Modulo per la presentazione delle osservazioni per i piani/programmi/progetti sottoposti a procedimenti di valutazione ambientale di competenza statale

ID: Codice procedura (ID_VIP/ID_MATTM):10844

Impianto per la produzione di energia elettrica da fonte eolica, costituito da 6 aerogeneratori della potenza complessiva di 37,2 MW, un sistema di accumulo da 25 MW e relative opere connesse in località "Rempillo" nel comune di Pitigliano (GR).

TESTO DELLE OSSERVAZIONI

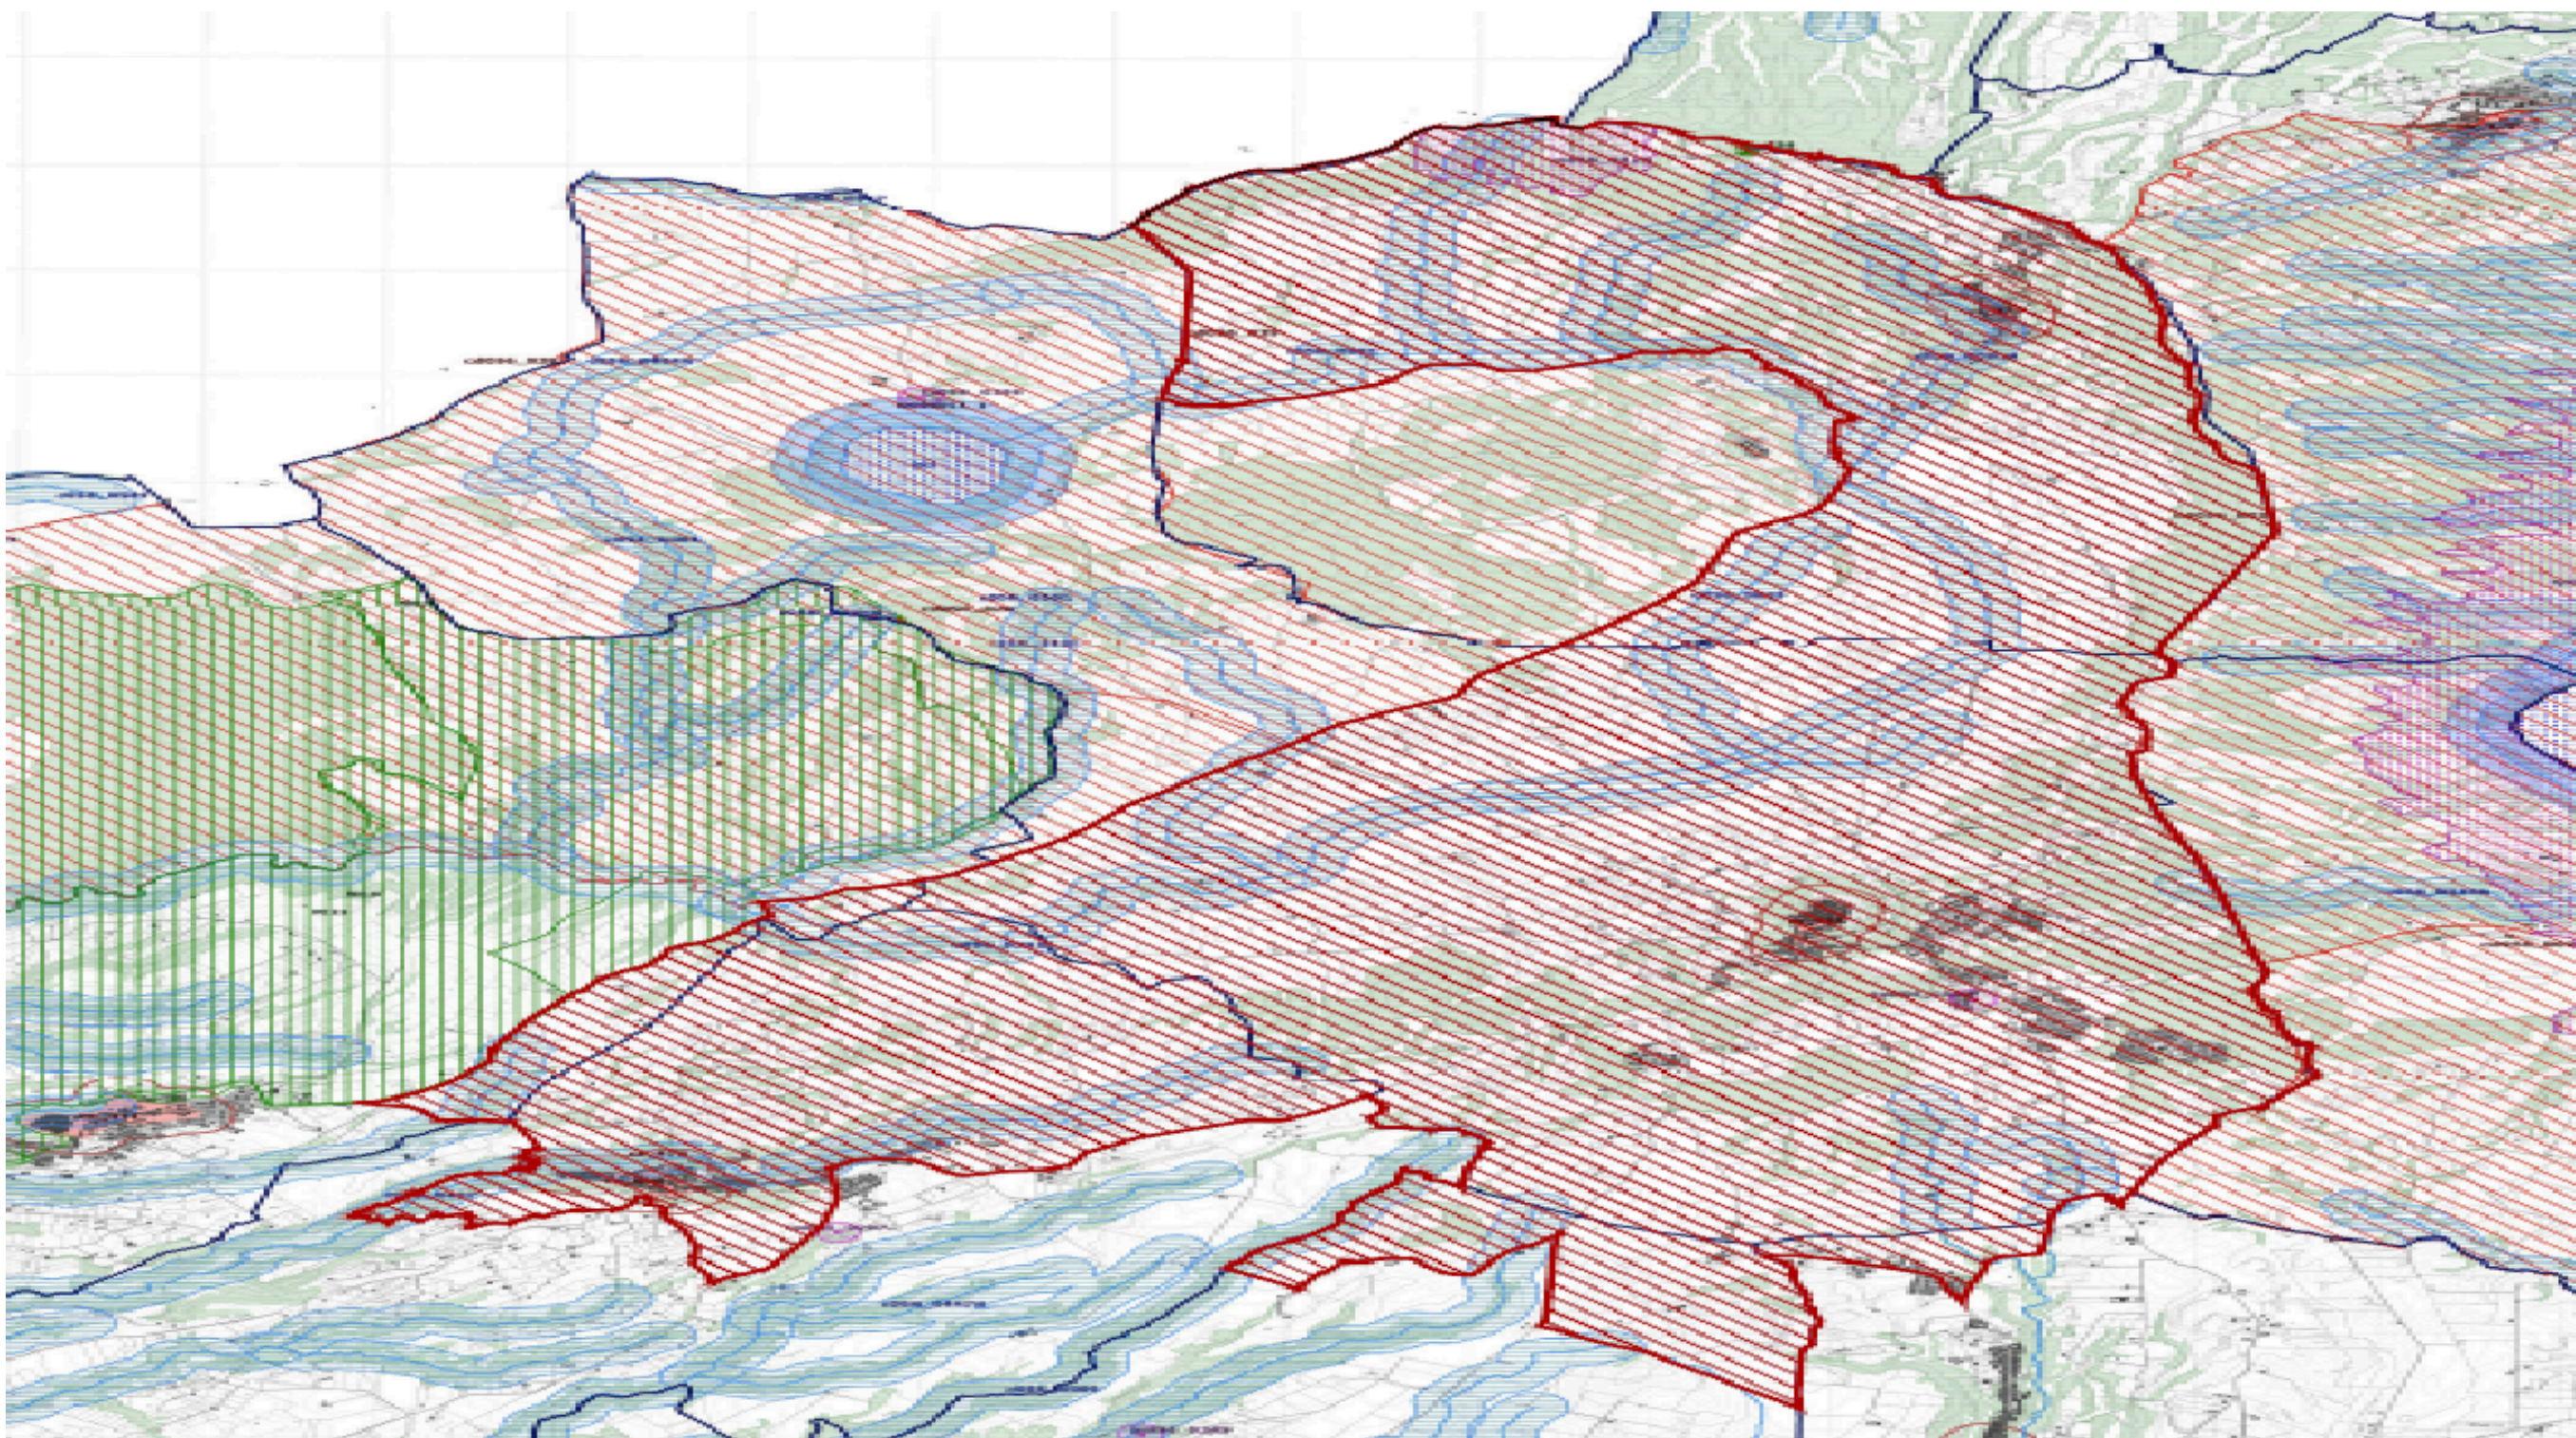
Alla luce del combinato disposto dal "vincolo sul patrimonio paesaggistico (artt. 136 e ss. e 142 del decreto legislativo n. 42/2004 e ss.mm.ii.) e sui beni culturali" (artt. 10 e ss. del decreto legislativo n. 42/2004 e ss.mm.ii.) e dal comma 8 lettera c-quarter del D.Lgs 191/2021 e ss.mm.ii si evince che, ad oggi, le aree in cui sono previsti gli insediamenti dei sei aereogeneratori dell'impianto eolico denominato "Rempillo" non sono idonee perché ricadono tutte all'interno della fascia di rispetto dei **beni paesaggistici di notevole interesse pubblico denominati "Conca del Lago di Mezzano e territorio circostante" (D.M. 22.05.1976)** comprendente anche il **vincolo "Selva del Lamone" (D.M. 22.05.1984)** tutelati **dall'art. 136 del Codice dei Beni Culturali e del Paesaggio** e in particolare un aerogeneratori (P01) è a 100 metri dal primo vincolo citato e gli altri cinque compresi in una distanza massima tra 1 km e 2 km (vedi immagine n. 1 dell'ALLEGATO). Nella fascia di rispetto dei 3 km anche la porzione di vincolo rappresentato dalla Selva del Lamone che gode di altre importanti tutele in quanto Riserva Naturale regionale (L. 394/91 e L.R. 29/97), Zona di Protezione speciale (ZPS) insieme ai Monti di Castro collegati tra loro da una Zona di Conservazione Speciale (ZSC), il sistema fluviale Fiume Fiora-Olpeta. La Selva del Lamone oltre il vincolo paesaggistico di notevole interesse pubblico che la rende area non idonea all'installazione degli impianti FER anche nelle sue fasce di rispetto dei 3 km, gode di un'altra tutela che ne rivela l'importanza di area di importanza internazionale per l'avifauna IBA (012) che viene collegata all'altra IBA (099) Lago di Bolsena attraverso la ZPS Caldera di Latera e la ZSC Lago di Mezzano che insieme sono compresi nel vincolo paesaggistico " Conca Lago di Mezzano..." e verranno uniti dal nuovo vincolo paesaggistico "*Ambito paesaggistico, geologico e geomorfologico dell'orlo della caldera di Latera e delle sue pendici interessate dai centri eruttivi periferici*" (si veda a riguardo la proposta pubblicata sul sito del MIC in data 09/08/2023 e

l'immagine n. 2 dell' ALLEGATO) all'area di notevole interesse pubblico " Conca del lago di Bolsena" (D.M. 24.10.1960). Praticamente una vasta zona che per interesse paesaggistico e naturalistico oltre che storico, archeologico e identitario rappresenta un unicum nel panorama nazionale.

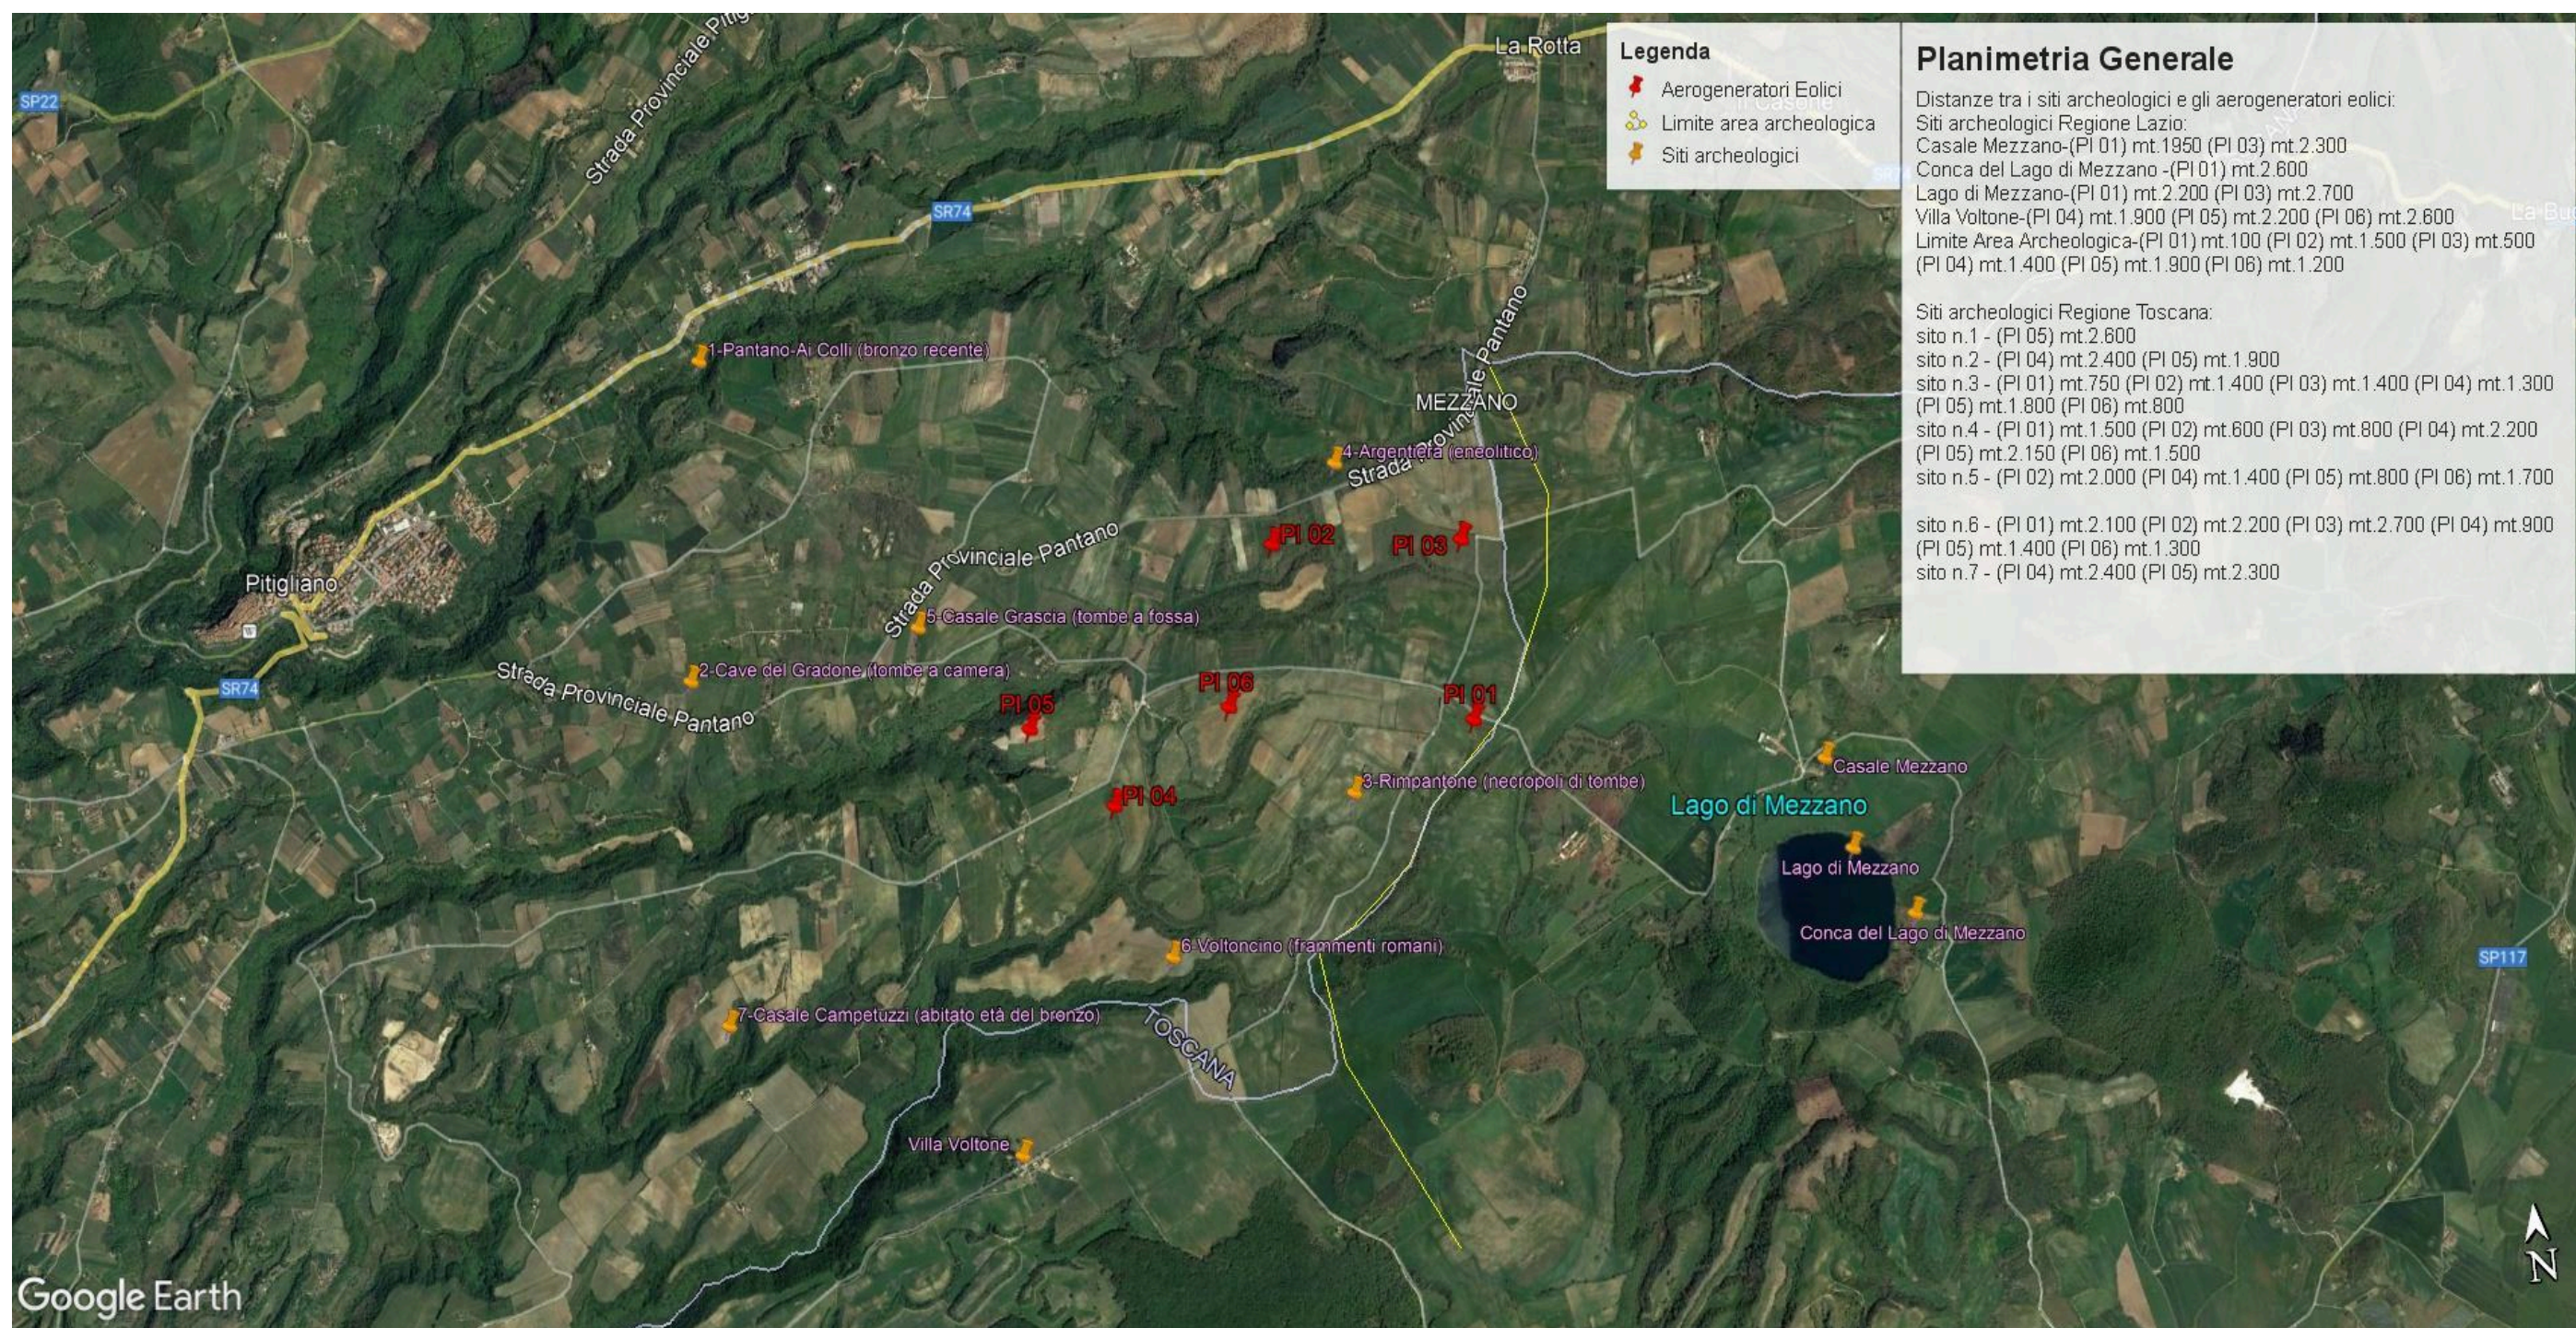
Inoltre, la zona in cui insisterebbe l'impianto eolico industriale Rempillo è compresa nelle fasce di rispetto di 3 km di diversi beni archeologici tutelati dalla parte II del Codice dei Beni Culturali (vedi

Allegato, immagine n. 3). Inoltre le pale P04 e P05 ricadono all'interno di un'area archeologica che la Proponente vorrebbe cancellare per il semplice fatto che non è riportata nel documento regionale ma nel documento provinciale come meglio dettagliato nell'Osservazione n. 5. Alla luce di quanto documentato appare chiaro quindi che la collocazione dell'impianto non ha tenuto conto alcuno dei vincoli dell'area nella quale è stato progettato e l'inserimento dell'impianto eolico nel paesaggio e sul territorio non è corretto (Allegato IV delle Linee guida nazionali di cui al D.M dello Sviluppo economico del 10.09.2010).
